Vysvětlení zadávací dokumentace č. 2

Veřejná zakázka: **016/2/2018 Frézování a vrtání dílů**

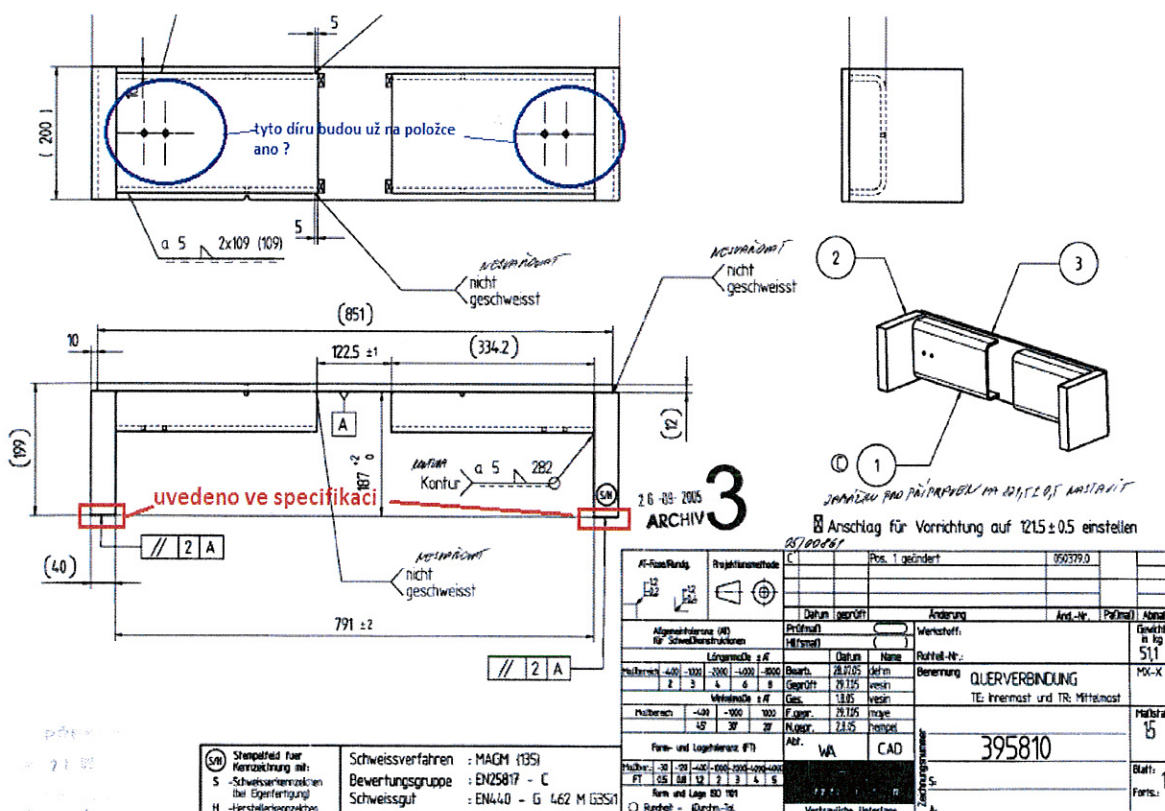
tento výkres je ve specifikaci popsán jako **opracování ploch**.

Otázka jestli díry označeny **modře** jsou už na položkách, čili se jich opracování netýká..

Závity 2x M6 jsou již na díle vstupujícího do vyšší sestavy viz níže.
